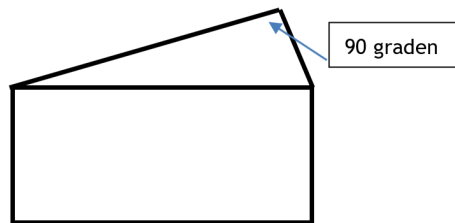
- De overige woningen in de directe omgeving worden gekenmerkt door een hoofdvorm van 2 bouwlagen met kap.
- De commissie is dan ook van mening dat de woning van een kap voorzien dient te worden.

Architect en opdrachtgever zijn bij de vergadering aanwezig. Het vorige advies en het ontwerp wordt besproken. Het toepassen van een lessenaarsdak zou een mogelijkheid zijn als kap. Architect gaat dit uitwerken, wordt vervolgd.

Aanhouden. De commissie geeft de voorkeur aan de dakhelling van 15 graden. Aan de achterzijde een dakschild aanbrengen dat haaks aansluit op het lessenaarsdak.

Positief. Niet strijdig met redelijke eisen van welstand.

**Conclusie 22 feb '23** Positief. Niet strijdig met redelijke eisen van welstand.
